Koleje  
Mazowieckie

MWZ1-205-24.3-2014

**Dotyczy: postępowania o udzielenie zamówienia publicznego na „Dostawę dwóch jednoczłonowych spalinowych autobusów szynowych”, znak: MWZ1-205-24-2014**

### Zestaw pytań nr 2

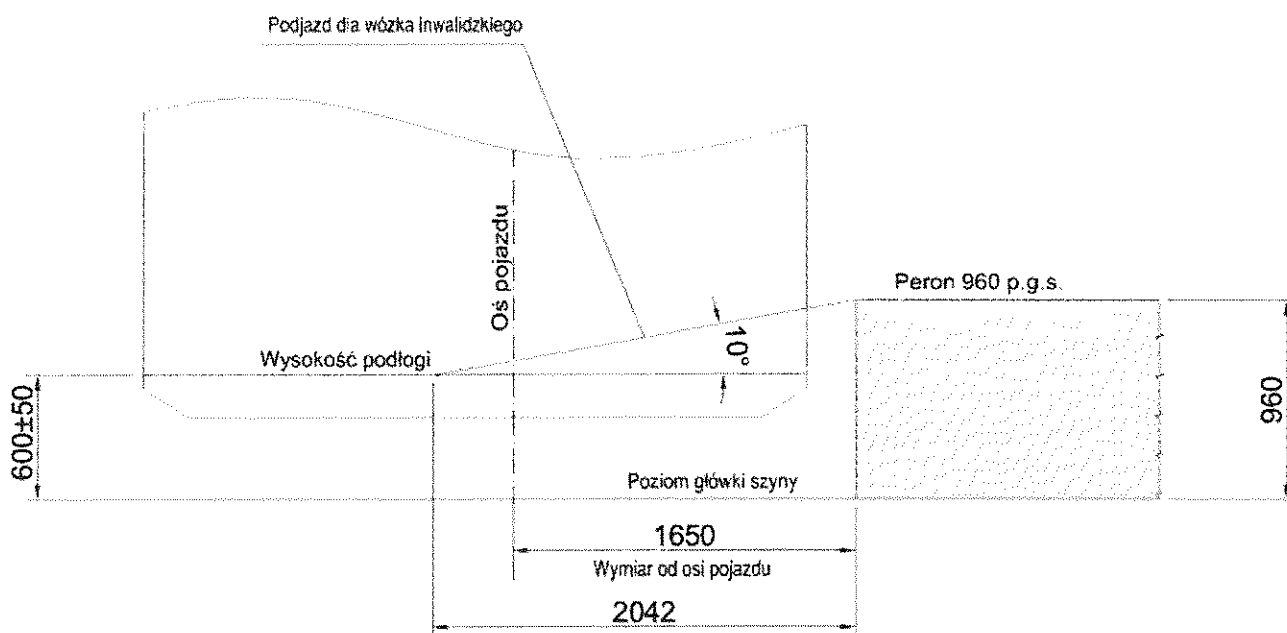
Wg dyrektywy TSI PRM pkt. 4.2.2.12.3.6. nachylenie podjazdu nie powinno przekraczać 10,2 stopnia. Wnioskujemy o usunięcie z wymagań dyrektywy TSI dla peronu o wysokości 960 mm p.g.s. ze względu na wymóg nachylenia podjazdu.

W przypadku zastosowania podjazdu z wymaganym maksymalnym nachyleniem (10,2 stopnia) podest byłby zbyt długi i po rozłożeniu sięgałby znacznie poza środek pojazdu (poniżej szkic przedstawiający analizę podjazdu dla peronu 960 mm p.g.s.).

Zamawiający wyjaśnia, że zgodnie z TSI PRM pkt 4.1.2.18.1. dla peronów w sieci kolei konwencjonalnych dozwolone są dwie wartości nominalne wysokości peronu: 550 mm oraz 760 mm powyżej powierzchni tocznej szyny. W związku z powyższym nie wymaga się spełnienia wymagań TSI PRM dla peronów o wysokościach innych niż 550 mm oraz 760 mm.
